駿河精機株式会社

### オートコリメータ用電源アダプタの変更について

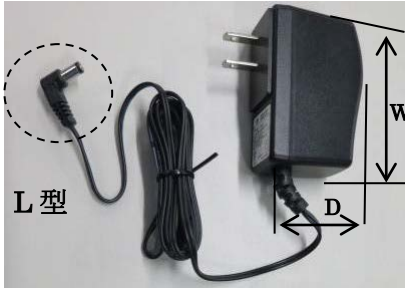
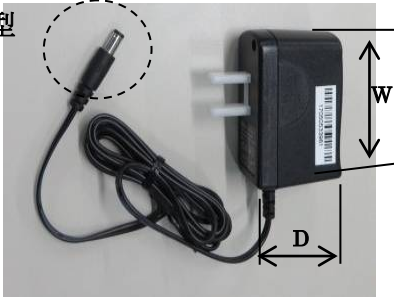
項目	変更前	変更後
型式	HDC12V-300MA	HDC12V-500MA
電源仕様	DC12V、300mA	DC12V、500mA
外観		
アダプタ寸法	D47.6×W72.0×T30.0[mm]	D42.0×W61.0×T28.8[mm]
ケーブル長さ	1.85m	1.50m
定価	¥3,500	¥4,000
